柏崎刈羽原子力発電所5号炉 審査資料	
資料番号	KK5PLM-01 改0
提出年月日	2019年7月18日

柏崎刈羽原子力発電所5号炉 審査会合における指摘事項の回答 (共通事項)

2019年7月18日
東京電力ホールディングス株式会社

柏崎刈羽原子力発電所5号炉 審査会合における指摘事項の回答一覧表

図 抽出フロー

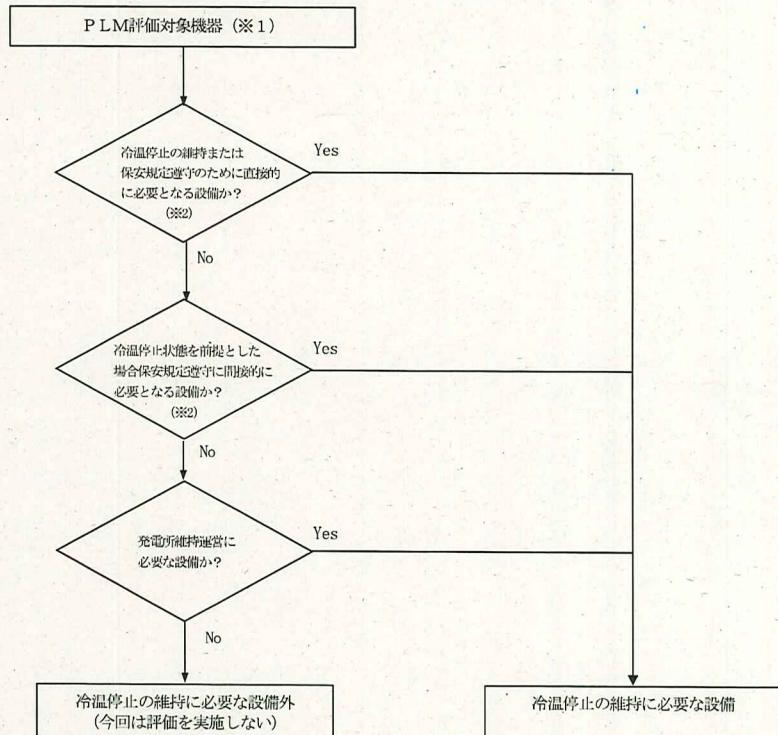
17-2 冷温停止の維持に必要な機器

- MSIV, PLRポンプ（ケーシング）等，冷温停止の維持に必要な機器の抽出の考え方について
- 柏崎刈羽5号炉の高経年化技術評価の対象は，重要度分類指針上の重要度分類クラス1, 2及び3の安全機能を有する機器・構造物のうち，冷温停止の維持に必要な機器及び構造物（保安規定で定義されている「原子炉モードスイッチが燃料取替又は停止及び照射燃料の移動に対して要求される設備」並びに「運転モードによらず要求される設備」及び「発電所維持運営に必要な設備」）を抽出した。
抽出フローを図に示す。

■ 抽出した主な設備

<冷温停止の維持に必要な設備>

- RHR,HPCS,LPCSポンプ：保安規定遵守に必要。
- PLR系弁（バウンダリ）：保安規定遵守に必要ではない。
ただし，冷温停止維持のバウンダリとなるため，発電所維持運営に必要。

<冷温停止の維持に必要な設備外>

- MSIV：保安規定遵守に必要ではなく，冷温停止の維持状態では蒸気は発生しないことから発電所維持運営に必要ではない。
- PLRポンプ：保安規定遵守に必要ではなく，冷温停止維持のバウンダリ外（炉水は内包していない）となるため，発電所維持運営に必要ではない。
- 高圧タービン：保安規定遵守に必要ではなく，冷温停止の維持状態では蒸気は発生しないことから発電所維持運営に必要ではない。
